Mission régionale d'autorité environnementale

**Projet de création d'une centrale photovoltaïque au sol lieu dit  
«ESTARAC 2» sur le territoire de la commune de Boussens (31)  
déposé par QUADRAN**

**Avis de l'Autorité environnementale  
sur le dossier présentant le projet et comprenant l'étude d'impact  
(articles L122-1 et suivants du Code de l'environnement)**

**N° saisine : 2020-8425  
Avis émis le : 19/05/2020  
N°MRAe : 2020APO36**

Figure 4 : Cartographie des habitats naturels au sein de la zone d'étude rapprochée  
-source Nymphalis

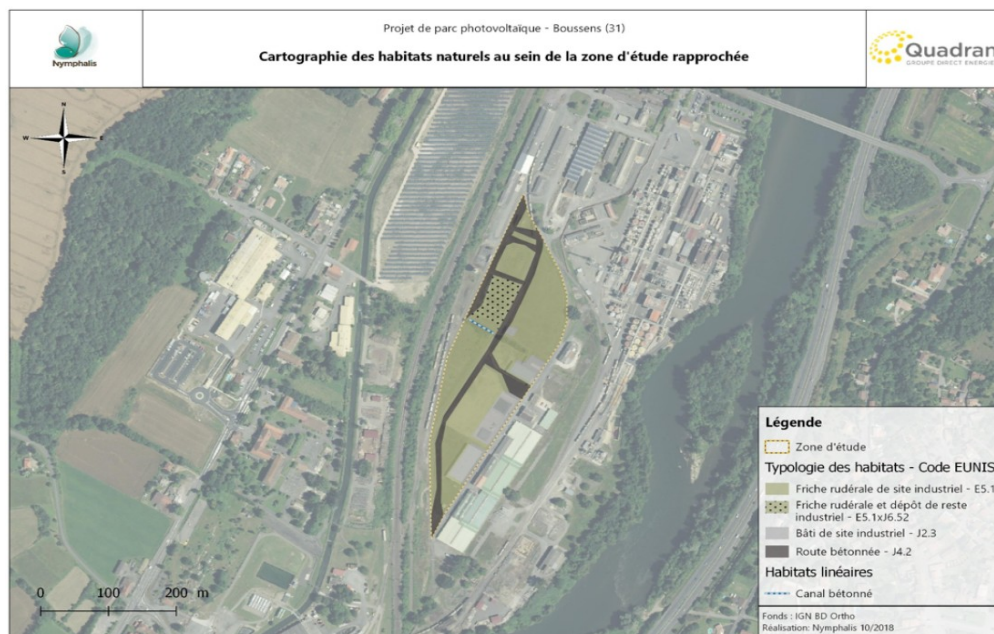
La présence ou l'absence de la mousse fleurie (*Crassula tillaea*) qui est une espèce de flore protégée en Midi-Pyrénées et dont l'habitat est très proche de ceux décrits, aurait pu être déterminée plus clairement.

**La MRAe recommande de préciser l'absence ou la présence de la mousse fleurie dans le périmètre du projet.**
